N/Réf. : IXL20723_742_PU
Gest. : AA
V/Réf. : PU2024/122-266/21-23
Corr: Gauthier Loundja
NOVA : 09/PU/1936863

IXELLES. Rue Saint-Boniface, 21 - 23
(= partiellement en zone de protection de l'Église Saint-Boniface et de l'ensemble classé situé aux n. 15-19 et 20-22 de la même rue)
DEMANDE DE PERMIS D'URBANISME : revoir la façade avant, modifier l'aménagement intérieur et placer un conduit de hotte et mettre en conformité la couverture de la cour
Demande de la Commune du : 30/04/2025

Avis de la CRMS

La façade avant

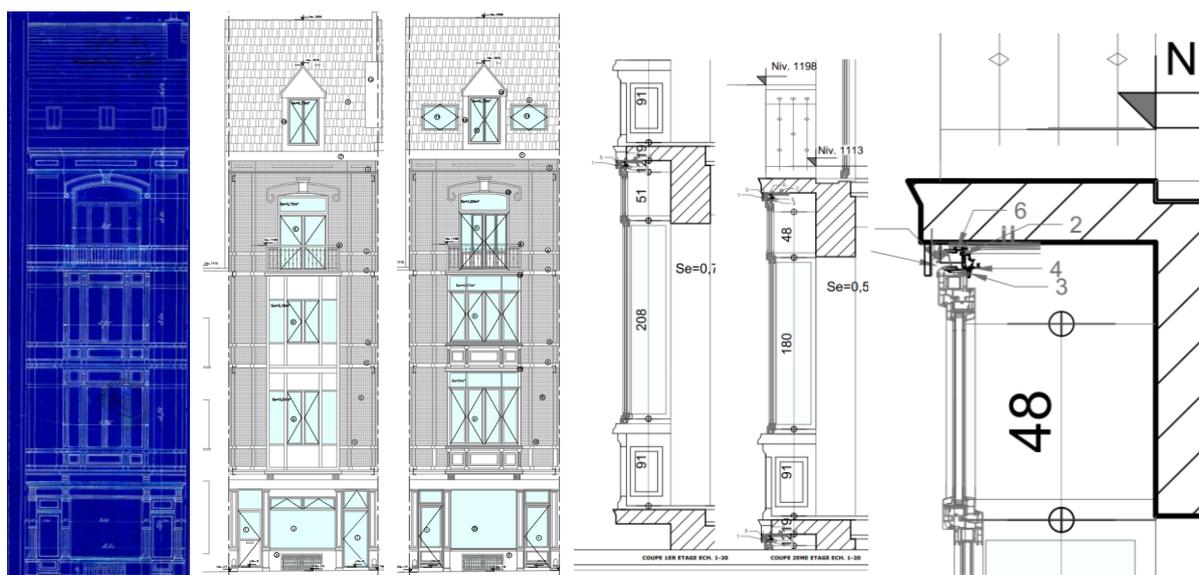
- La proposition ne reproduit pas fidèlement la situation qui figure sur les documents d'archives disponibles (et qui constitue la situation de droit). Afin de renouer harmonieusement avec la composition d'origine de la façade, il est nécessaire de produire un projet fondé sur un dessin plus fidèle et détaillé. Le respect des proportions (divisions, parties pleines, parties vitrées, etc.) doit être assuré, au minimum.

- Plusieurs documents, tels que la note explicative et les élévations projetées, font mention de nouvelles menuiseries en bois peintes en blanc. Cependant, les détails techniques joints au dossier présentent quant à eux des profilés en PVC, accompagnés d'une grille de ventilation très visible, ce qui n'est pas satisfaisant. Le choix de matériaux de qualité, le type de profilés, la mise au point des détails et l'établissement de prescriptions techniques précises sont des composantes essentielles à la réussite du projet. Par ailleurs, la couleur blanche proposée ne correspond vraisemblablement pas à la teinte d'origine, probablement plus foncée. Ce point mériterait d'être mieux documenté (recherches en archives, relevés de traces in situ, etc.).

- Une porte d'accès aux appartements, pleine et ouvragée, s'intégrerait sans doute plus harmonieusement à l'ensemble de la façade.
